Mission régionale d'autorité environnementale
ÎLE-DE-FRANCE

**Avis délibéré
sur le projet d'une ligne de transport en commun en site
propre « bus Bords de Marne » à Fontenay-sous-Bois, Le
Perreux-sur-Marne, Neuilly-Plaisance, Neuilly-sur-
Marne, Gagny,
Gournay-sur-Marne et Chelles (94, 93, 77)**

N° ACIF-2024-005
du 05/06/2024

Illustration 3 : Connexion du BBM aux itinéraires du réseau Vélo Île-de-France (VIF), source : étude d'impact, F4, p. 184

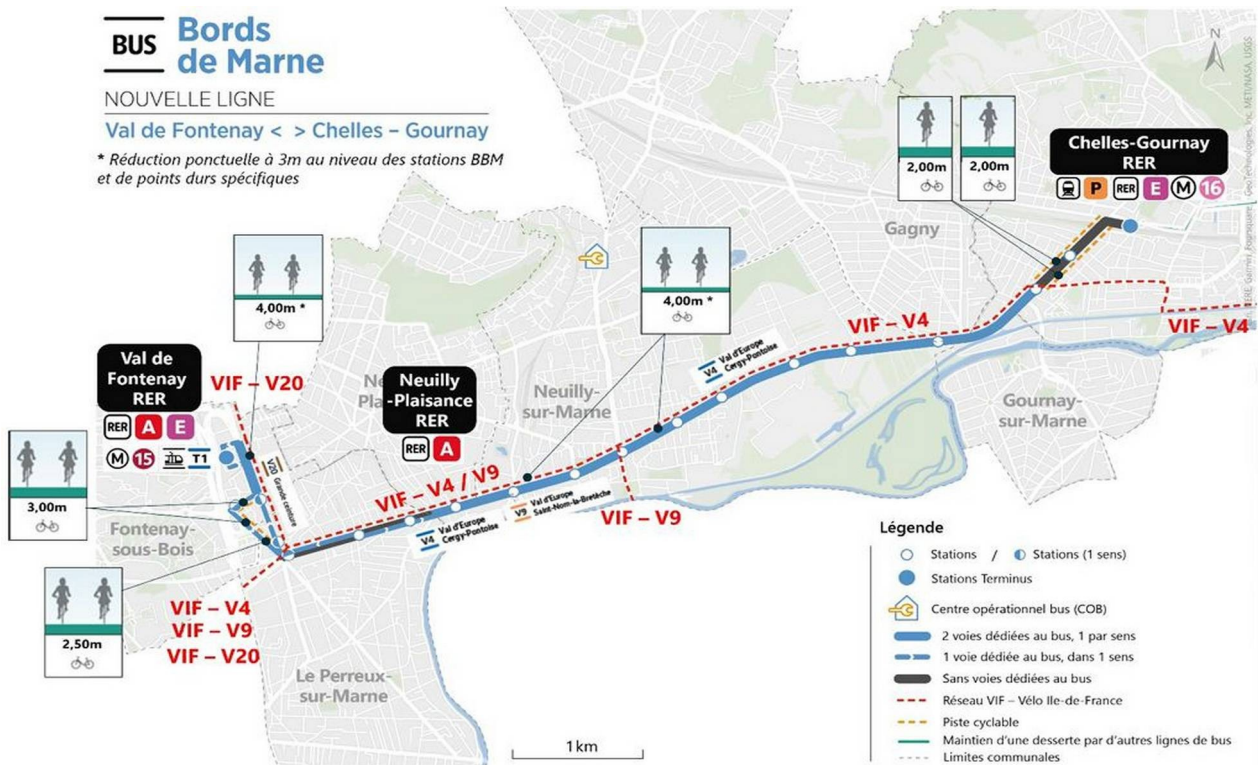
L'Autorité environnementale note que les connexions des nouveaux aménagements cyclables au réseau existant et futur, en particulier au réseau vélo Île-de-France, sont insuffisamment décrites (plan trop schématique, cf. notamment illustration 3) (F4, p. 183), alors qu'un des objectifs du projet est d'améliorer la desserte cyclable. De plus, le report modal vers le vélo n'a pas été évalué. Pour l'Autorité environnementale, ce point devrait être étudié et pris en compte dans le cadre de la mise en compatibilité du PLUi.

(12) L'Autorité environnementale recommande :

- **de décrire précisément les connexions entre les aménagements cyclables créés par le projet et les aménagements cyclables existants ou prévus ;**
- **d'évaluer précisément le report modal prévisible vers le vélo, particulièrement dans le cadre du PLUi et de son évaluation environnementale.**

Illustration 6 : Mise en service progressive du BBM en fonction de la livraison de la ligne de métro 15 du Grand Paris Express (réduction de deux voies à une voie dans le sens « Chelles-Gournay > Val de Fontenay ») sur les deux sections en pointillés noirs), source : étude d'impact, F8, p. 17

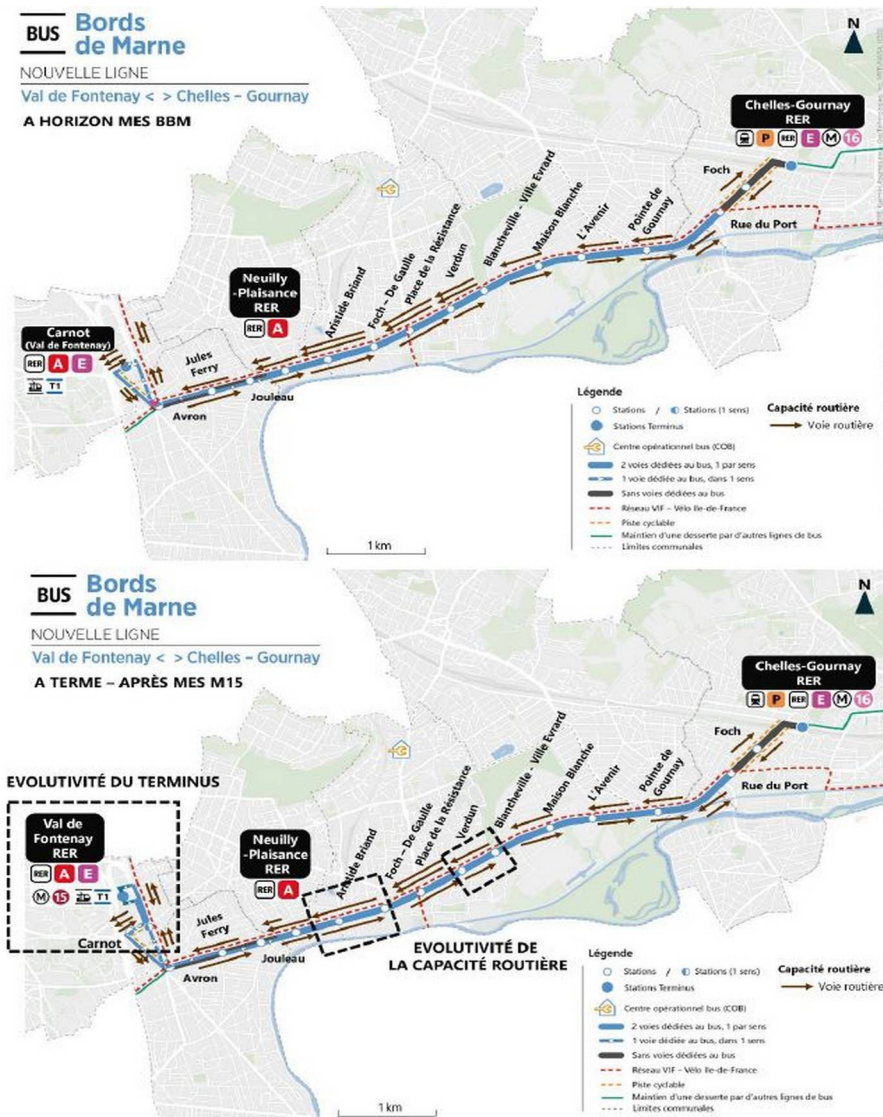
L'impact du report de ce trafic automobile dans les quartiers environnants et sur d'autres axes routiers est examiné dans le dossier de l'étude d'impact. Il est notamment proposé une mise en service progressive du BBM afin de fluidifier le trafic au maximum et de prendre en compte la livraison des projets de lignes du Grand Paris Express, notamment la ligne 15 qui devrait avoir lieu en 2031 (un an après celle du BBM) : « deux voies de circulation routière seront maintenues vers Paris sur l'intégralité de la section du tracé du BBM à Neuilly-sur-Marne entre la limite communale avec Neuilly-Plaisance et l'avenue de Blancheville pendant deux ans suivant la mise en service de la ligne 15 du métro, et une seule voie dans l'autre sens. À l'issue de ces deux années suivant la mise en service de la ligne 15 du métro, l'une des deux voies routières vers Paris sera supprimée et végétalisée sur deux sections à Neuilly-sur-Marne, sans impact sur les autres fonctionnalités de la voirie (bus, vélos, piétons » (F8, p. 17) (illustration 6).

Une modélisation de la circulation automobile a été effectuée, en prenant pour hypothèse la réduction du trafic de 12,5 % aux heures de pointe à l'horizon du projet en 2030 (annexes D1 et D2). Selon l'étude d'impact, les reports de trafic vers d'autres secteurs ou axes routiers resteront limités, avec moins de 300 véhicules supplémentaires par heure au maximum, et la dégradation des temps de parcours sur l'axe est mineure (inférieure à une minute). Néanmoins, l'Autorité environnementale constate que la méthode de modélisation est insuffisamment étayée : aucune justification des hypothèses d'évolution de la demande en 2030 comme en 2050 n'est fournie, et cette diminution attendue du trafic n'est pas mise en perspective avec les prévisions de fréquentation de la ligne du BBM et de report modal escompté présentées en pièce F8, telles qu'issues de l'analyse socio-économique du projet : « 4,3 % des utilisateurs du projet utiliseraient la voiture en tant que conducteur en l'absence du projet » (F8, p. 24).

(8) L'Autorité environnementale recommande de mieux documenter et d'étayer davantage la méthodologie de la modélisation du trafic.

Illustration 9: Localisation des établissements vulnérables, source : étude air et santé, annexe I, p. 27

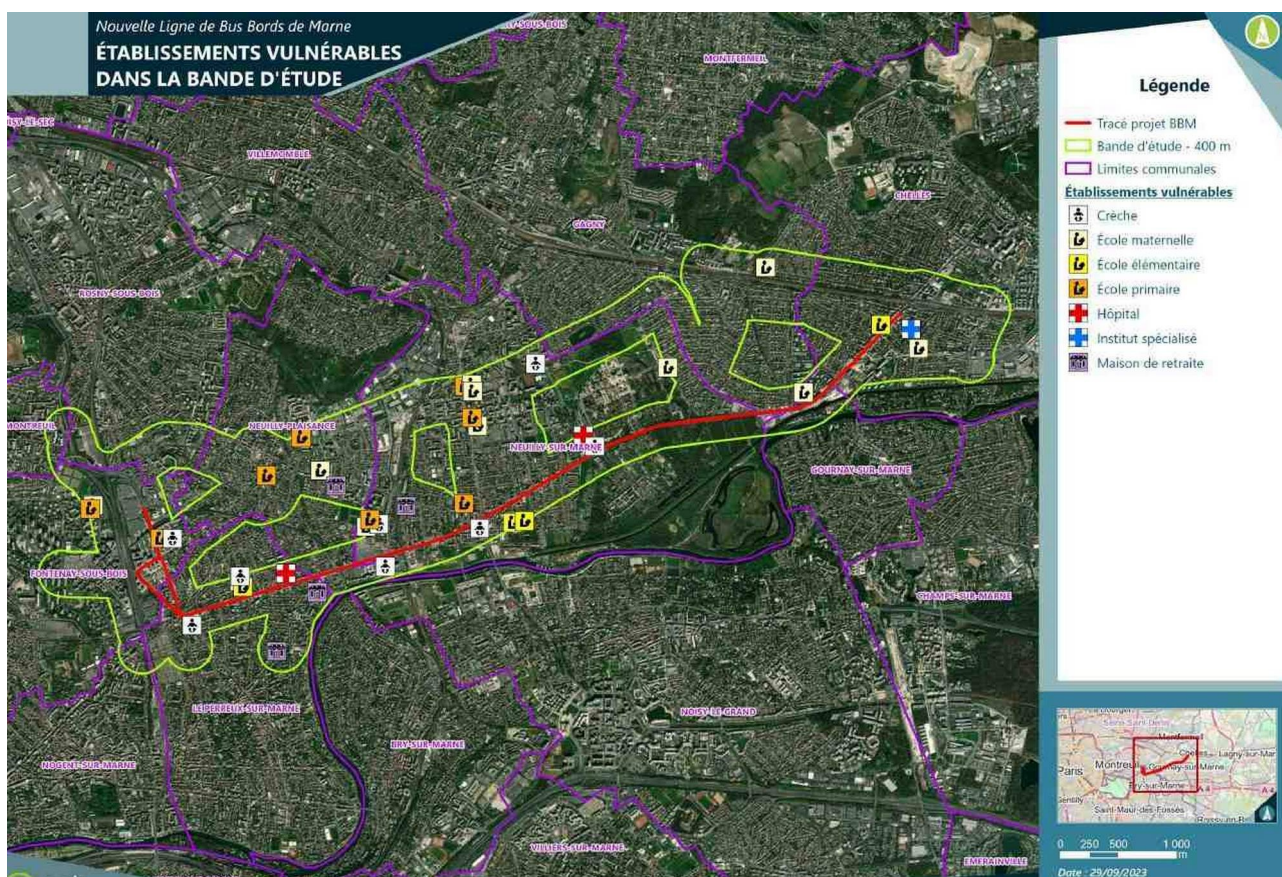
En phase travaux, des mesures de gestion telles que l'optimisation de la durée des travaux, l'établissement d'horaires fixes d'activités en journée, la sélection d'engins moins bruyants et l'adoption d'un plan de circulation approprié, sont envisagées pour lutter contre le bruit de chantier. Toutefois, malgré le nombre d'établissements sensibles présents le long du BBM (cf. illustration 9), l'Autorité environnementale observe que le dossier ne mentionne pas de suivi acoustique du chantier à proximité immédiate de ces établissements ni de mesures correctives en cas de dépassement des niveaux attendus.

(17) L'Autorité environnementale recommande de prévoir un suivi acoustique du chantier à proximité des établissements vulnérables en prévoyant des mesures correctives en cas de dépassement des niveaux attendus.
